**AVIS RELATIF À LA PROTECTION
CONTRE LES EVENTUELS EFFETS NOCIFS ET NUISANCES
PROVOQUÉS PAR LES RAYONNEMENTS NON IONISANTS
GÉNÉRÉS PAR DES ANTENNES ÉMETTRICES STATIONNAIRES**

Commune : LOBBES - Exploitant : CITYMESH

Référence exploitant : HT04100_A

Rapport n° 687 / 2025

Figure 1 : Vue en plan des lieux de séjour et des points de contrôle

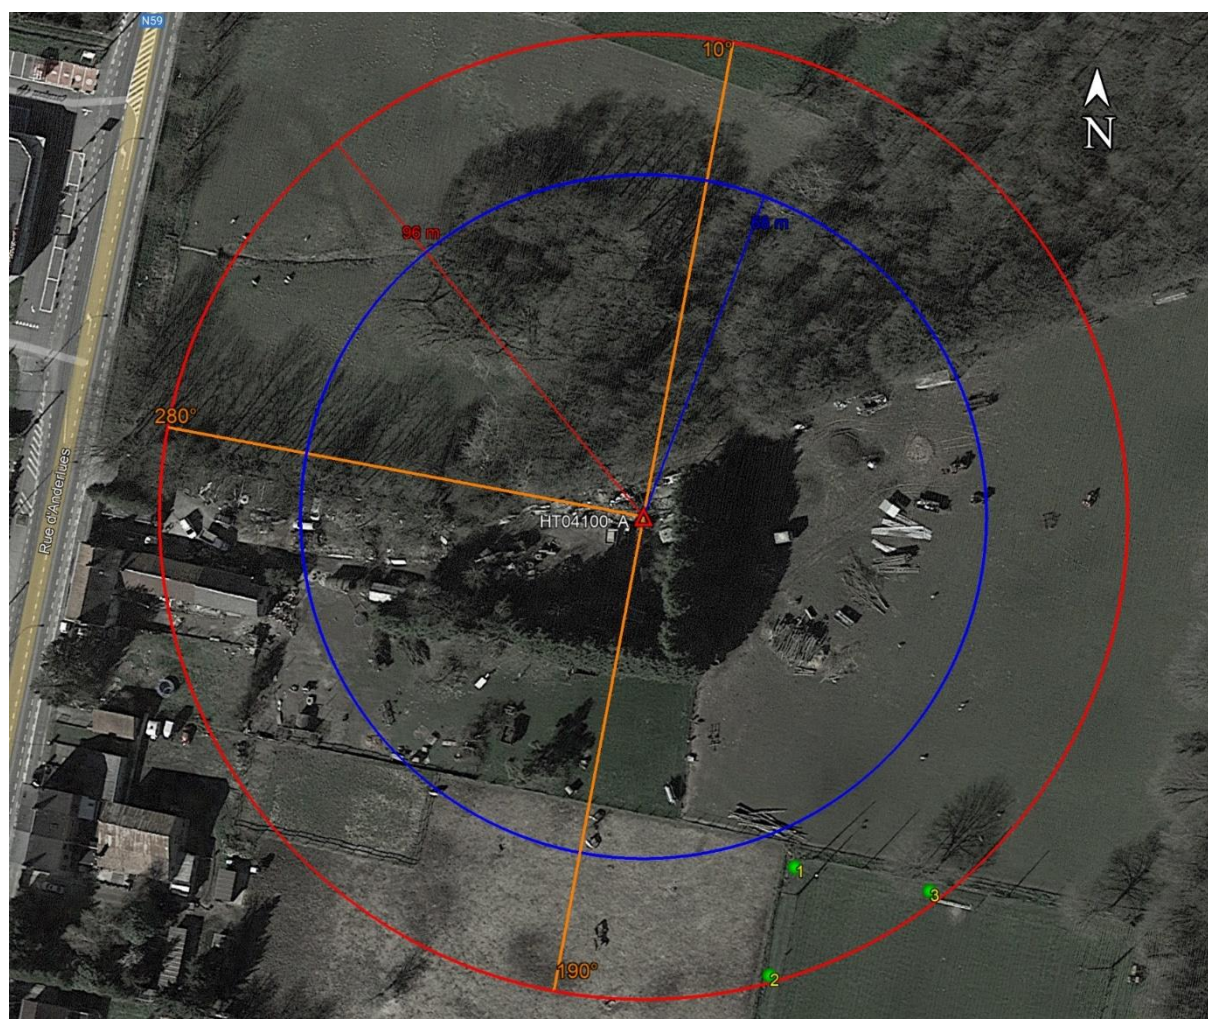
- le numéro du point de contrôle repris sur un des plans de la figure 1;
- le numéro du LS dans lequel se trouve le point de contrôle de la 1^{ère} colonne ;
- l'atténuation d'obstacle prise en compte pour le calcul de l'indice d'exposition dans le LS ;
- le résultat du calcul de l'indice d'exposition.

N° point de contrôle	LS	Atténuation (dB)	Indice d'exposition relatif à la limite par installation IE_i
2	LS1	0,0	0,216
3	LS1	0,0	0,081
1	LS1	0,0	0,044

En ce qui concerne les antennes de l'installation mentionnées dans le tableau 1, la distance maximale à laquelle la limite pourrait être atteinte, à l'extérieur, est égale à 94,7 m. S'il n'y a pas de LS à une distance inférieure, les antennes respectent forcément la limite d'immission.

Dans le cas des LS situés à l'intérieur des bâtiments, une atténuation d'obstacle est prise en compte et il en résulte que la distance maximale à laquelle la limite pourrait être atteinte se réduit à 67,6 m.

Figure 2 : Vue en plan des installations d'antennes dans un rayon de 300 mètres autour de l'installation faisant l'objet de la demande d'avis

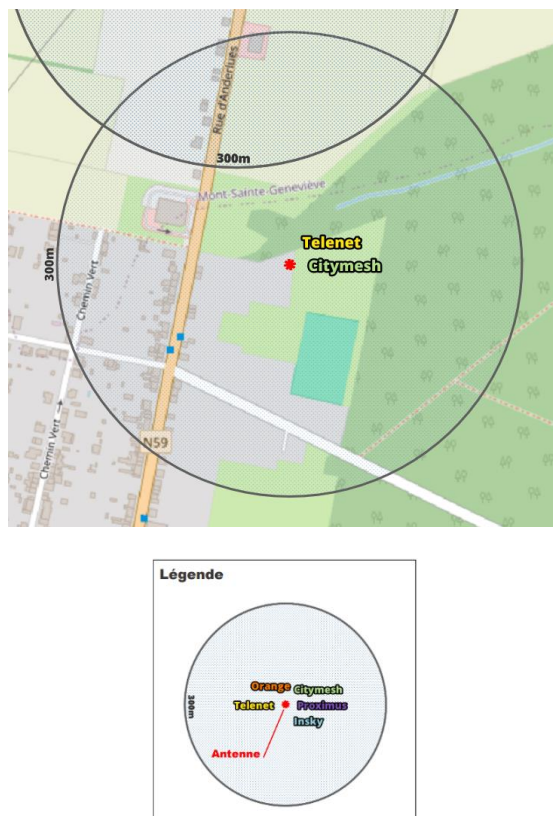
- il y a au plus 4 installations d'antennes émettrices stationnaires présentes dans la zone d'évaluation de 300 mètres de rayon représentée dans la figure 2, y inclus l'installation référencée dans le paragraphe 2 : la limite cumulative définie à l'article 4, §2 du décret est nécessairement respectée dans les lieux de séjour à l'intérieur de la zone d'évaluation de 300 mètres de rayon ;

Compte tenu des considérations ci-dessus, il apparaît que l'intensité du rayonnement électromagnétique généré, dans les lieux de séjour situés dans un rayon de 300 mètres autour de l'installation référencée dans le paragraphe 2, par l'ensemble des antennes émettrices stationnaires de l'ensemble des exploitants du même site d'antennes émettrices stationnaires respecte la limite fixée à l'article 4, § 2 du décret.
